Rapport de l'Inspection des installations classées
Visite d'inspection du 24/10/2024

SOFOVAR
85 avenue Louis Lepine
ZA du Pôle BTP
83600 Fréjus

Références : D-UD83-2024-0525
Code AIOT : 0006411248

Cette visite est une visite inspection-instruction suite au PAC daté du 18/11/2022 qui consiste en grande partie à réviser l'étude de dangers du site suite à une zone nouvelle : stockage de balles à l'entrée du site qui a fait l'objet d'un APC le 10/11/2022 et au réaménagement de la déchèterie professionnelle. Une étude de flux thermiques a été réalisée dans ces zones (nouvelle ou réaménagée). La visite a consisté à vérifier la cohérence entre le dossier (notamment les données d'entrées utilisées sur le logiciel Flumilog) et la situation réelle du site. Le risque incendie de ces deux zones étant le risque le plus important, l'inspection a été axée sur ce point.

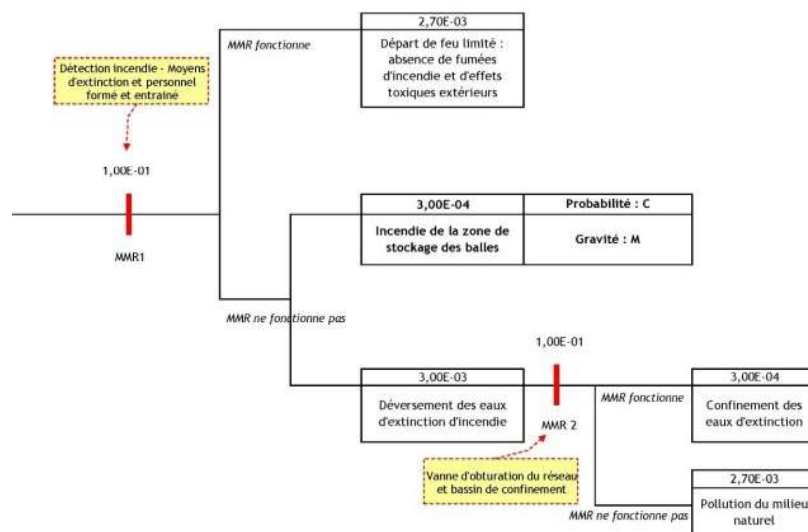
Au niveau de la plateforme de collecte, les murs séparatifs des alvéoles de stockage sont pour la plupart composés de blocs bétons de 60cm d'épaisseur et ont une hauteur de 3m sauf côté Est en limite de site (zone 1 sur le plan p 187) où la hauteur est entre 2 et 2,5m (pente du terrain). De même, à cet endroit, l'épaisseur du mur est inférieure : une dizaine de centimètres environ.

Au niveau de la zone de stockage de balles, le mur est bien d'une hauteur de 5 m et d'une épaisseur de 80 cm. Dans certaines pages du dossier, l'épaisseur du mur est indiquée à 60cm (p61 notamment) alors que dans d'autres (p23 par exemple) elle est de 80cm.

Dans l'étude Flumilog les données d'entrée sont conformes pour la zone de stockage de balles ; mais ne le sont pas pour la plateforme de collecte (la valeur de 60cm est retenue pour la modélisation Flumilog ainsi qu'une hauteur de 3 mètres, ce qui ne correspond pas au mur côté Est zone 1).

Ces éléments sont repris dans la lettre de demande de compléments de l'étude des dangers.

Thème(s) : Risques accidentels, FLUMILOG zone stockage balles p11 de l'annexe 6

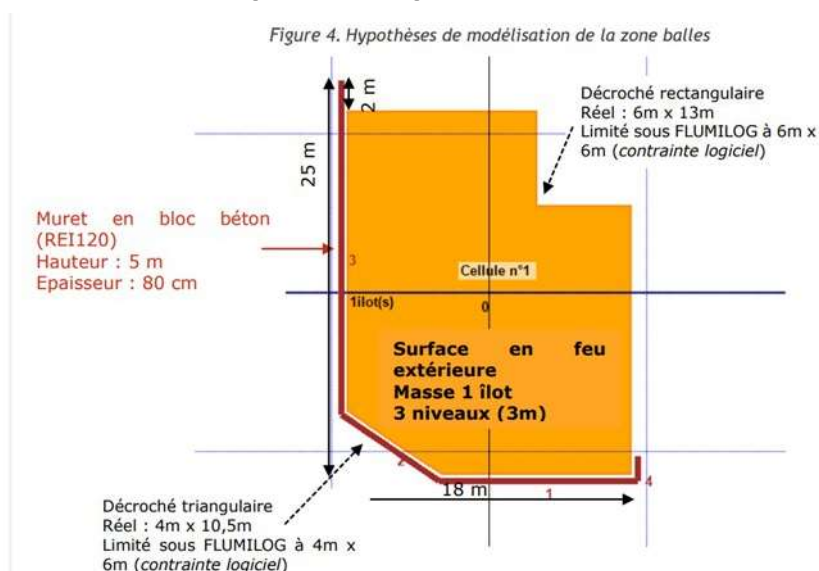
Les stockages des balles sont réalisés en 4 îlots séparés de 1m environ. Les données d'entrée de flumilog (un îlot) sont donc majorantes.

On observe bien un décroché triangulaire au niveau Ouest (angle). Ce décroché est plus majorant sur Flumilog suite aux limites du logiciel.

De même, on observe un décroché rectangulaire qui permet la circulation entre la zone de stockage des balles et le bâtiment destiné aux activités de tri, broyage, compactage et stockage des différents déchets. Une longueur réelle d'environ 19m (contre 23m pour la modélisation) et une largeur d'environ 16m (contre 18m pour la modélisation) sont mesurées. Ainsi la modélisation est plus majorante concernant la surface de stockage.

Les données d'entrées concernant la modélisation sous FLUMILOG (annexe 1) de l'incendie de la zone de stockage des balles sont donc cohérentes et majorantes.
